Nota van Beantwoording

*Reactie op ingediende zienswijzen
tegen ontwerp-peilbesluit
Reeuwijkse Plassen
en Twaalfmorgen*

Corsa nummer: 17.067343

Augustus 2017

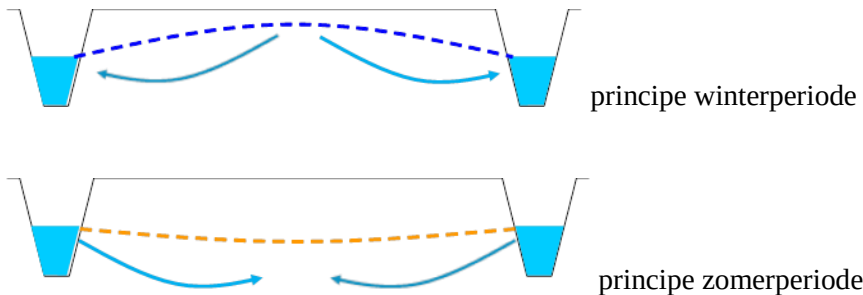
De VWR ziet maaiveldddaling als het grootste risico van dit peilbesluit en wijst onder andere op recente ophoging van de Zoutman waar maaiveldddaling zichtbaar aan de orde zou zijn. Eigenarenvereniging De Sluipwijkse Plassen vraagt in dat kader ook om aandacht voor opstallen die op staal zijn gefundeerd of rusten op houten palen die op kleef staan. De vrees bestaat dat door langdurig in stand houden van de ondergrens het grondwaterpeil zakt en tot maaiveldddaling leidt.

Het is onmogelijk om op een wateroppervlakte zoals de Reeuwijkse Plassen over het gehele gebied continu een zelfde peil te voeren (bijvoorbeeld vanwege scheefstand door opwaaiing). In peilbesluiten is daarom al de ruimte (beheermarge) om rondom het streefpeil te kunnen en mogen fluctueren beschreven. Overigens is de voorgestelde ondergrens in de huidige situatie al een praktisch voorkomend peil.

Het klopt dat het aantal dagen waarop het peil met het nieuwe peilregime rond de ondergrens staat zal toenemen. De verwachting is dat dit aantal dagen ongeveer vier maal zoveel zal zijn dan in de huidige situatie. Ter illustratie: in de periode 1 januari 2012 tot en met 1 januari 2017 was dat circa 15 dagen per jaar (gemiddeld over de plassen). Dat wordt nu circa 60 dagen. Op grond van hierna volgende onderbouwing is Rijnland van mening dat hiermee geen sprake is van langdurig in stand houden van de ondergrens, en dat de invloed op versnelde bodemdaling en droogval van paalkoppen nihil is.
